CLDR 7 juin 2021 – Compte-rendu

FRW/2021-06-08/GR-ALe

- Approbation du compte-rendu de la réunion précédente ;
- **Demande de convention 2021** : aménagement de la maison de village d'Haroncourt ;
- **Présentation de l'avant-projet de l'aménagement de la salle de village de Couvreur et de ses abords** par l'architecte Jean-Philippe Van Eysden et demande d'approbation ;
- Présentation du **nouveau règlement d'ordre intérieur** de la CLDR et demande d'approbation ;
- Divers.

Aménagement extérieur : vue du dessus

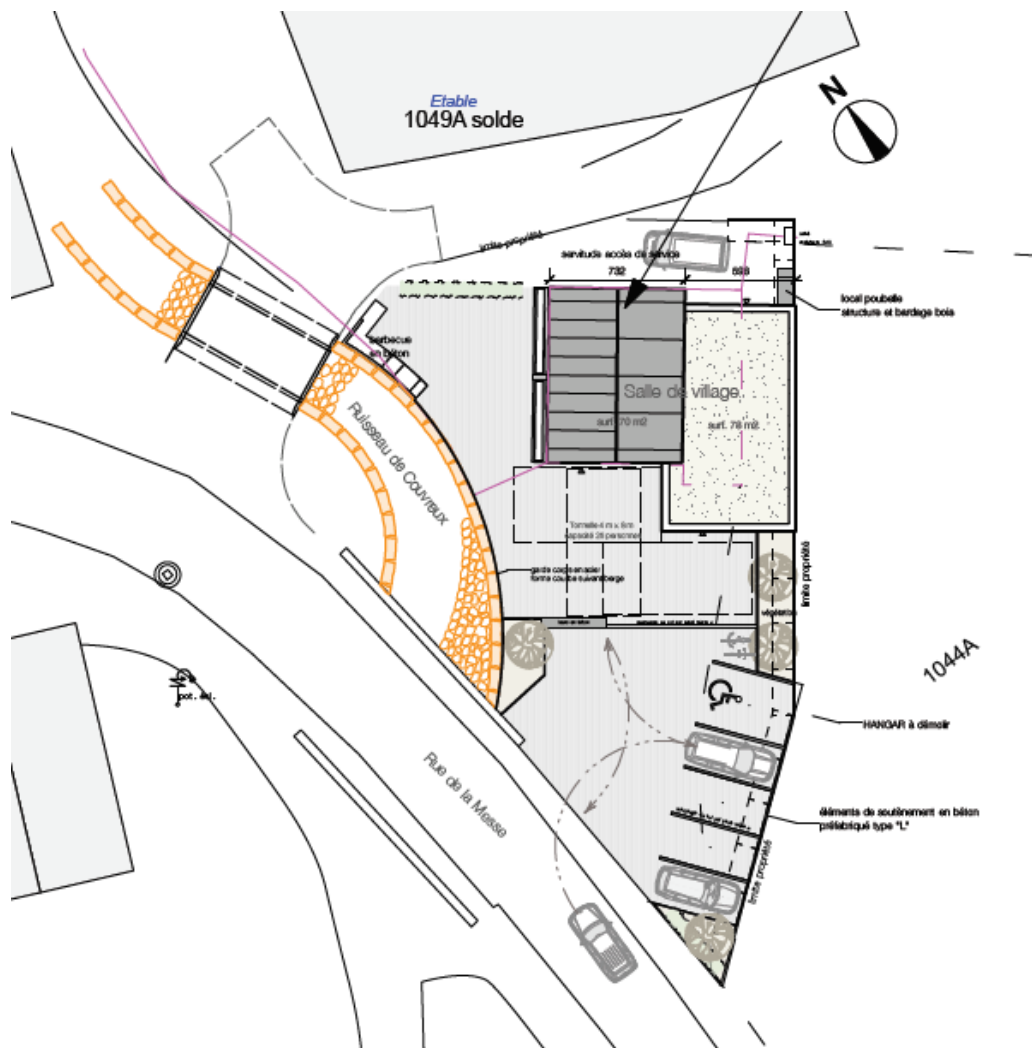
- *Le sens de parking envisagé n'est pas le plus pratique mais est effectivement préférable pour une question de sécurité.*
- *Adapter au mieux aux usagers.*

- ➔ *Contacter la gestionnaire de la salle pour adapter aux besoins (réserve de la cuisine et connexion internet)*
- *Les bancs à l'avant de la salle cacheront quelque peu les bacs existants.*

- *Les pavés extérieurs gris sont une bonne idée. Pour la peinture du volume de l'annexe, les membres ont plusieurs avis : deux tonalités différentes d'une même teinte, ou unie ...*

Aménagement intérieur : vue du dessus

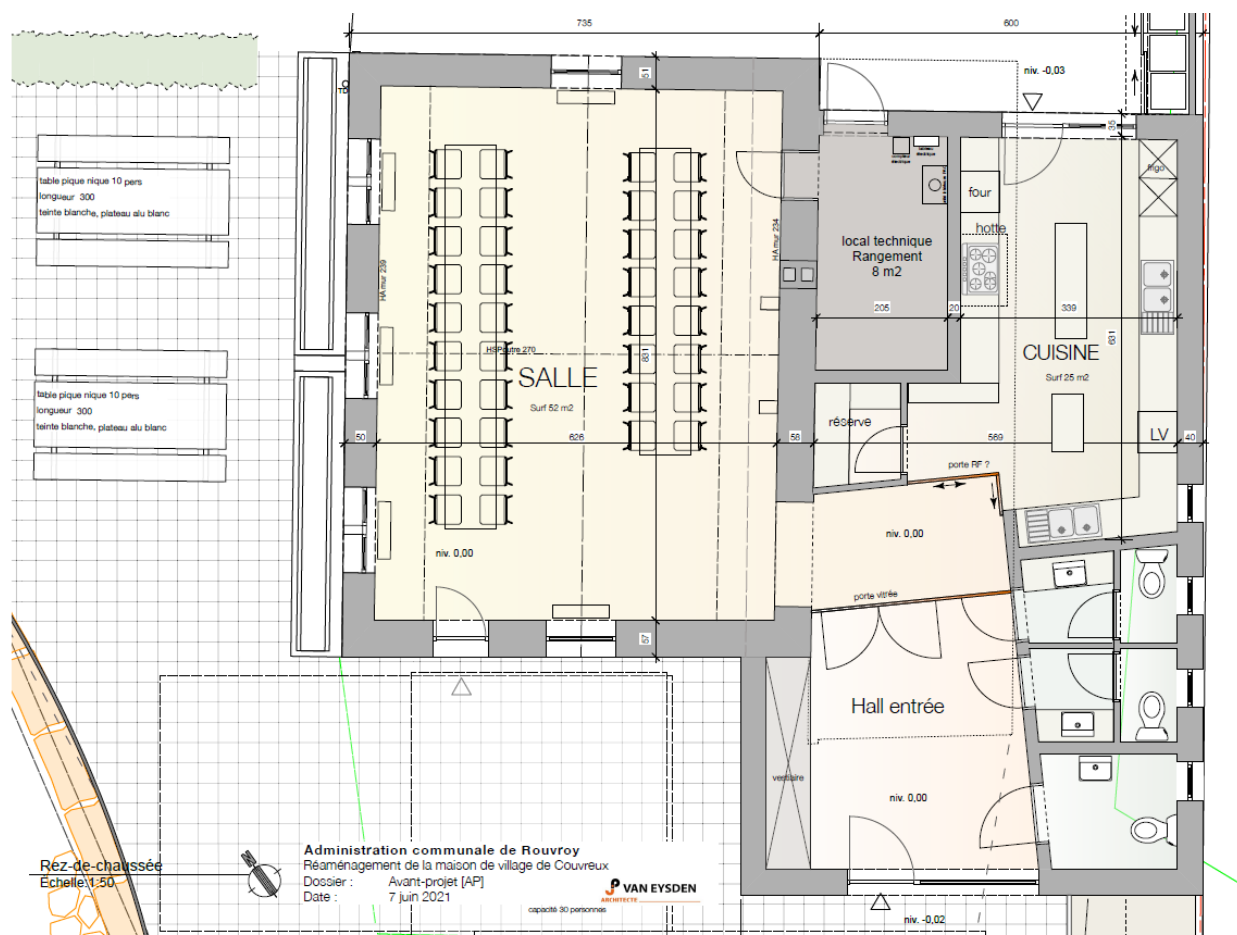
- *Un système de ventilation simple flux est bien prévu dans le projet.*
 - ➔ *Décision d'ajouter une nouvelle petite fenêtre dans la cuisine (sur le côté droit). A intégrer dans la convention avec le voisin.*

- *Attention aux odeurs désagréables du ruisseau l'été.*
- *Pour des questions de durabilité, la pompe à chaleur est privilégiée à la citerne à mazout. Le chauffage au sol est une bonne solution vu l'humidité du bâtiment.*

- *Les besoins des utilisateurs sont primordiaux dans la conception du projet.*
- *Volonté que la cuisine fonctionne avec des taques à induction (électricité).*
